REPUBLICA DE COLOMBIA**CORPORACIÓN PARA EL DESARROLLO SOSTENIBLE DEL URABÁ
CORPOURABA****Resolución.**

Por medio de la cual se modifica parcialmente un acto administrativo y se adoptan otras disposiciones.

Por medio de la cual se modifica parcialmente la Resolución N° 200-03-20-01-0275 del 05 de marzo de 2018 y se adoptan otras disposiciones.

CONSECUTIVO: 200-03-20-99-1285-2025

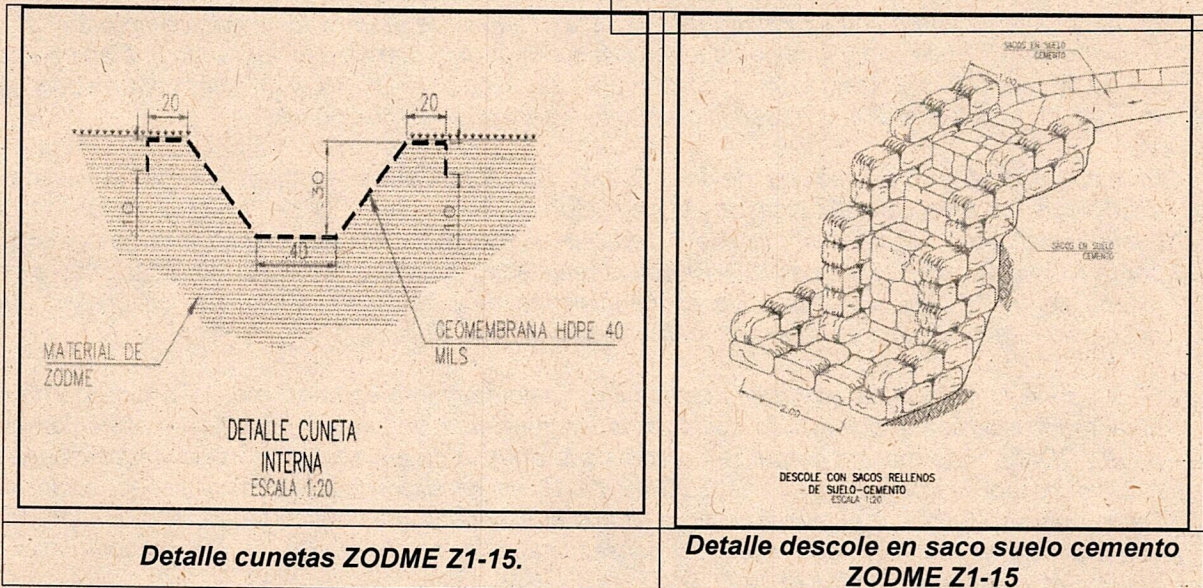
La información proporcionada por el Consorcio UNICA, identificado con NIT 901.174.201-9, mediante el oficio radicado N° 160-34-01.26-7531 del 18 de diciembre de 2024, incluye un documento técnico con los diseños finales. En este se detallan los ajustes en las alturas de las terrazas, el análisis de estabilidad que los respalda y la validación hidráulica requerida para la modificación del diseño de las cunetas.

La Zona de Disposición de Materiales de Excavación (ZODME) Z1-15 está conformada por cinco (5) terrazas, la primera con una altura de 8.0 m, la segunda de 9.5 m alto, la tercera de 6.8 m alto, la cuarta de 6.7 m de alto y finalmente la terraza superior de 5.5 m de alto, logrando una altura total de 36.58 m. Todas estas terrazas conservan una pendiente 2H:1V y bermas intermedias de mínimo 3.0 m, sin alterar el volumen inicialmente autorizado de 150.000 m³.

El modelo geológico-geotécnico de la ZODME Z1-15 permite determinar que el análisis de estabilidad en condición estática arroja un factor de seguridad (Fs) de 1.584 y en condición pseudoestática un Fs de 1.057, lo que indica que cumple y supera los valores mínimos exigidos por la Norma Sismo Resistente NSR-10. Estos resultados evidencian que las modificaciones en el diseño de la ZODME han resultado en condiciones de estabilidad favorables, asegurando un desempeño estructural adecuado ante cargas estáticas y dinámicas.

Se propone la instalación de drenes distribuidos uniformemente cada 10 metros a lo largo de la primera terraza, con el objetivo de optimizar la funcionalidad, seguridad, eficiencia y sostenibilidad de la ZODME. Esta medida garantiza un adecuado drenaje de las aguas pluviales y subterráneas, respaldado por la modelación de la ZODME Z1-15 en condiciones estáticas y pseudoestáticas. Dicho análisis consideró el nivel freático y simuló el escenario más crítico del terreno, cumpliendo con los factores mínimos requeridos. En consecuencia, la instalación de los drenes contribuye a mejorar el factor de seguridad de la ZODME.

Como parte del ajuste en el diseño de la ZODME Z1-15, se propone una modificación en la profundidad de las obras de manejo de aguas de la ZODME, en respuesta a las observaciones del propietario del predio. Para ello, se llevó a cabo una evaluación hidráulica que confirmó que las cunetas ejecutadas en la ZODME Z1-15 tienen la capacidad suficiente para conducir el caudal requerido de manera eficiente.

Con base en la información proporcionada por el **Consorcio UNICA**, identificado con NIT 901.174.201-9, se acoge el cambio en el diseño de la Zona de Disposición de Materiales de Excavación (ZODME) Z1-15, la cual está compuesta por cinco (5) terrazas, la primera con una altura de 8.0 m, la segunda de 9.5 m alto, la tercera de 6.8 m alto, la cuarta de 6.7 m de alto y finalmente la terraza superior de 5.5 m de alto, logrando una altura total de 36.58 m. Todas estas terrazas conservan una pendiente 2H:1V y bermas intermedias de mínimo 3.0 m, sin alterar el volumen inicialmente autorizado de 150.000 m³.

- ✓ Instalar drenes distribuidos uniformemente cada 10 metros a lo largo de la primera terraza con una longitud de 15 m e inclinados a un ángulo de 15° con respecto a la horizontal, con el objetivo de mejorar la funcionalidad, seguridad, eficiencia y sostenibilidad de la ZODME.
- ✓ Modificar la profundidad de las obras de manejo de aguas de la ZODME, ajustando las dimensiones de acuerdo con los requerimientos específicos para garantizar un adecuado drenaje y control hidráulico en la zona.

El **Consorcio UNICA**, identificado con NIT 901.174.201-9, debe adherirse a los diseños presentados en los planos proporcionados, garantizando el cumplimiento de los requisitos técnicos y ambientales para el manejo de la ZODME. Además, debe respetar el volumen aprobado y el área efectiva destinada para la disposición de materiales, la cual está claramente delimitada en el cuadro de coordenadas planas que define el perímetro del terreno."

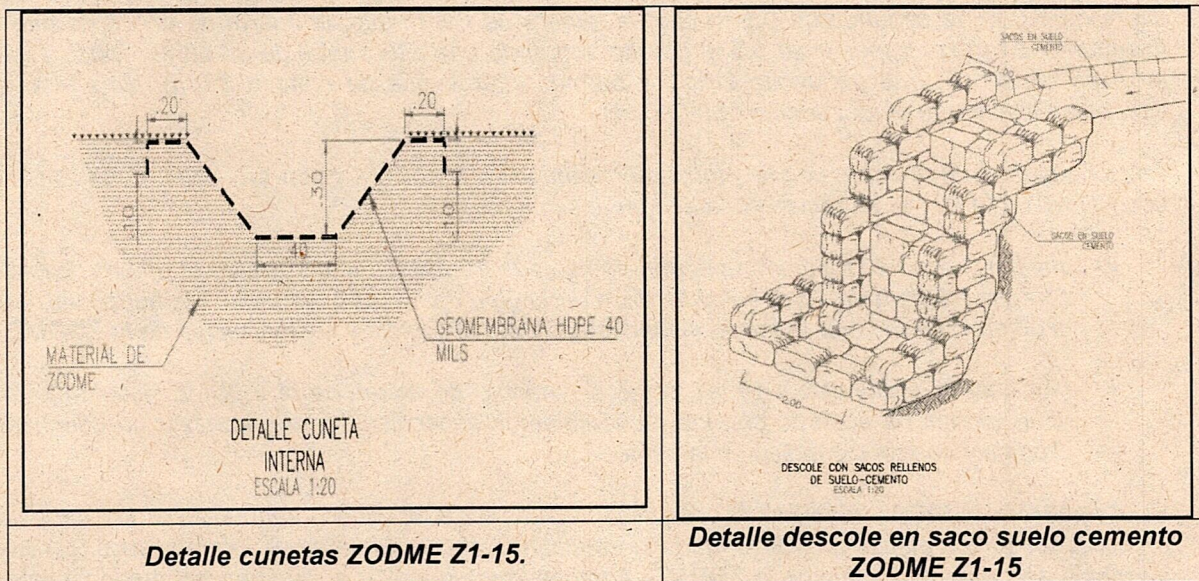
La información proporcionada por el **Consorcio UNICA**, identificado con NIT 901.174.201-9, mediante el oficio radicado N° 160-34-01.26-7531 del 18 de diciembre de 2024, incluye un documento técnico con los diseños finales. En este se detallan los ajustes en las alturas de las terrazas, el análisis de estabilidad que los respalda y la validación hidráulica requerida para la modificación del diseño de las cunetas.

La Zona de Disposición de Materiales de Excavación (ZODME) Z1-15 está conformada por cinco (5) terrazas, la primera con una altura de 8.0 m, la segunda de 9.5 m alto, la tercera de 6.8 m alto, la cuarta de 6.7 m de alto y finalmente la terraza superior de 5.5 m de alto, logrando una altura total de 36.58 m. Todas estas terrazas conservan una pendiente 2H:1V y bermas intermedias de mínimo 3.0 m, sin alterar el volumen inicialmente autorizado de 150.000 m³.

El modelo geológico-geotécnico de la ZODME Z1-15 permite determinar que el análisis de estabilidad en condición estática arroja un factor de seguridad (Fs) de 1.584 y en condición pseudoestática un Fs de 1.057, lo que indica que cumple y supera los valores mínimos exigidos por la Norma Sismo Resistente NSR-10. Estos resultados evidencian que las modificaciones en el diseño de la ZODME han resultado en condiciones de estabilidad favorables, asegurando un desempeño estructural adecuado ante cargas estáticas y dinámicas.

Se propone la instalación de drenes distribuidos uniformemente cada 10 metros a lo largo de la primera terraza, con el objetivo de optimizar la funcionalidad, seguridad, eficiencia y sostenibilidad de la ZODME. Esta medida garantiza un adecuado drenaje de las aguas pluviales y subterráneas, respaldado por la modelación de la ZODME Z1-15 en condiciones estáticas y pseudoestáticas. Dicho análisis consideró el nivel freático y simuló el escenario más crítico del terreno, cumpliendo con los factores mínimos requeridos. En consecuencia, la instalación de los drenes contribuye a mejorar el factor de seguridad de la ZODME.

Como parte del ajuste en el diseño de la ZODME Z1-15, se propone una modificación en la profundidad de las obras de manejo de aguas de la ZODME, en respuesta a las observaciones del propietario del predio. Para ello, se llevó a cabo una evaluación hidráulica que confirmó que las cunetas ejecutadas en la ZODME Z1-15 tienen la capacidad suficiente para conducir el caudal requerido de manera eficiente.

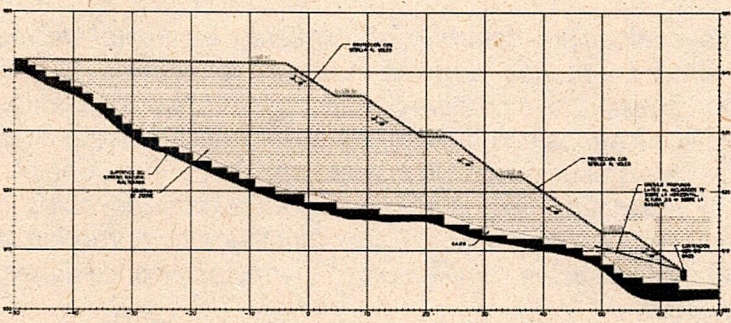
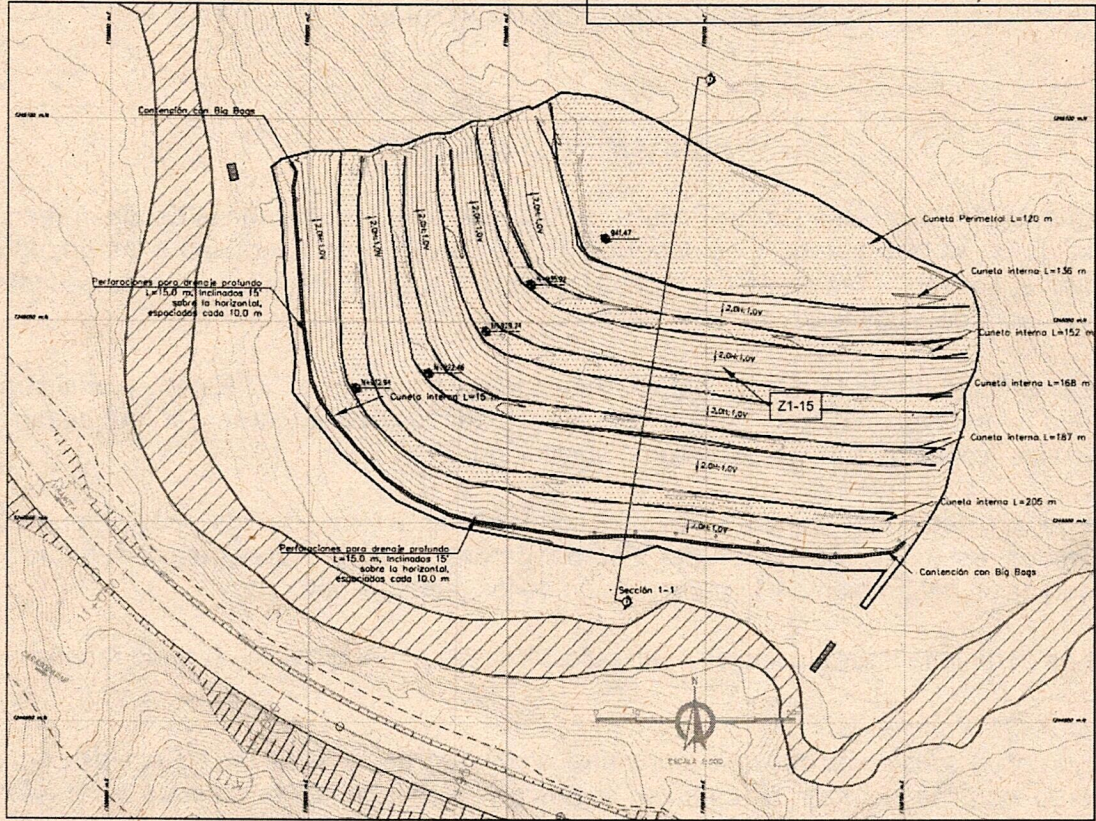
Teniendo en cuenta la información del TRD 160-34-01.26-2505 del 5 de mayo del 2025, referente al ajuste de los planos se concluye que estos no modifican la capacidad y la geometría del ZODME Z1-15 y solo correspondería a un cambio de forma motivo por el cual se debe acoger los planos nuevos en la modificación los cuales corresponderían a los siguientes:

Elemento	Final Ajuste al Diseño
Volumen (m3)	150000
Area de ZODME (m2)	15800
Protección de Taludes	Siembra
Area de Siembra	18200
Drenaje Subsuperficial o Profundo	330 (ML) de Drenes
Drenaje Superficial	Cunetas, Disipadores y Enrocados
Cuneta Perimetral (ML)	385
Cuneta Interna (ML)	863
Disipadores (ML)	140
Enrocado Descoles (m2)	20.75
Contención en la Pata	Contecion en Big Bags
Contención en la Pata Longitud (ML)	220

Con base en la información proporcionada por el **Consorcio UNICA**, identificado con NIT 901.174.201-9, se acoge el cambio en el diseño de la Zona de Disposición de Materiales de Excavación (ZODME) Z1-15, la cual está compuesta por cinco (5) terrazas, la primera con una altura de 8.0 m, la segunda de 9.5 m alto, la tercera de 6.8 m alto, la cuarta de 6.7 m de alto y finalmente la terraza superior de 5.5 m de alto, logrando una altura total de 36.58 m. Todas estas terrazas conservan una pendiente 2H:1V y bermas intermedias de mínimo 3.0 m, sin alterar el volumen inicialmente autorizado de 150.000 m³.

Acoger la información allegada mediante TRD 160-34-01.26-2505 del 5 de mayo del 2025, referente al ajuste de los planos del (ZODME) Z1-15

- ✓ Instalar drenes distribuidos uniformemente cada 10 metros a lo largo de la primera terraza con una longitud de 15 m e inclinados a un ángulo de 15° con respecto a la horizontal, con el objetivo de mejorar la funcionalidad, seguridad, eficiencia y sostenibilidad de la ZODME.
- ✓ Modificar la profundidad de las obras de manejo de aguas de la ZODME, ajustando las dimensiones de acuerdo con los requerimientos específicos para garantizar un adecuado drenaje y control hidráulico en la zona.

El **Consorcio UNICA**, identificado con NIT 901.174.201-9, debe adherirse a los diseños presentados en los planos proporcionados, garantizando el cumplimiento de los requisitos técnicos y ambientales para el manejo de la ZODME. Además, debe respetar el volumen aprobado y el área
